**Informe Consolidado de Solicitud de Aclaraciones, Rectificaciones y/o Ampliaciones a la Declaración de Impacto Ambiental del Proyecto "Regularización y Modificación Campus Universidad de los Andes y Clínica Universidad de los Andes"**

Nombre del Titular : Universidad de los Andes.  
Nombre del Representante Legal : Cristina Errázuriz Tortorelli - Pilar Ureta Lyon  
Dirección : Calle San Carlos de Apoquindo N° 2200, Las Condes.

El presente Informe Consolidado de Solicitud de Aclaraciones, Rectificaciones o Ampliaciones a la Declaración de Impacto Ambiental del proyecto "Regularización y Modificación Campus Universidad de los Andes y Clínica Universidad de los Andes", contiene las observaciones generadas en virtud de la revisión de la DIA.

Ilustración 1: Anexo Red de modelación en el estudio del sistema de movilidad local.

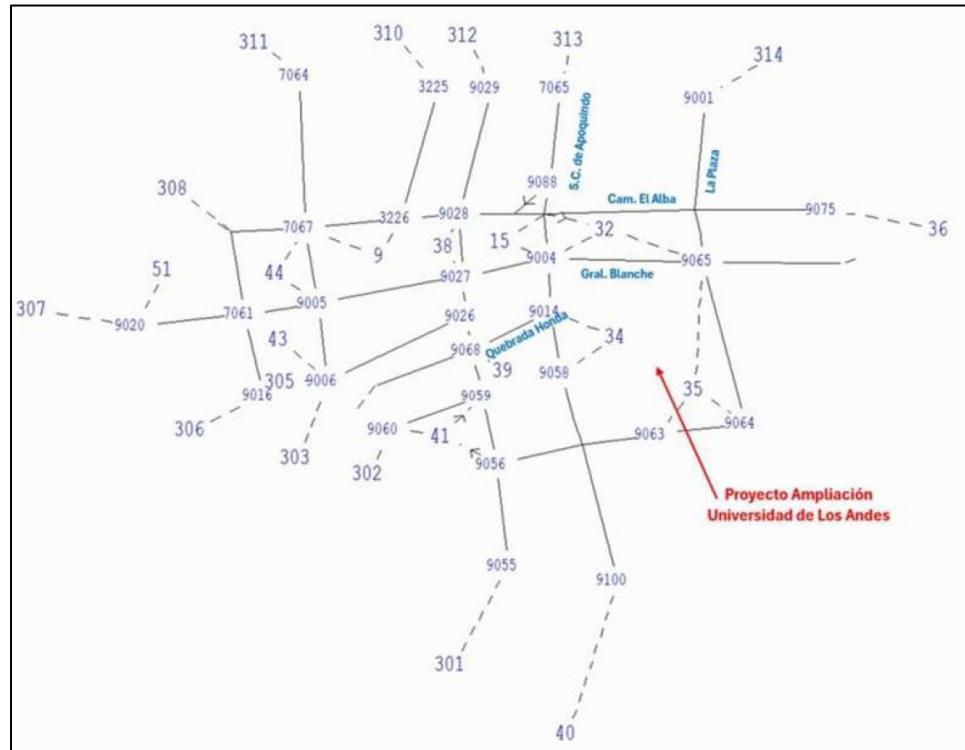
- m) Con respecto a la modelación se tiene las siguientes observaciones:
  - a. Se necesita el KMZ de la red de modelación, para mejorar la visualización de los nodos y revisar las distancias ingresadas.

- g. Continuando con la observación anterior, se solicita un Excel con el cálculo de flujo de saturación para cada arco.
- h. Disminuir la velocidad modelada a 50km/h y revisar las distancias entre arcos.
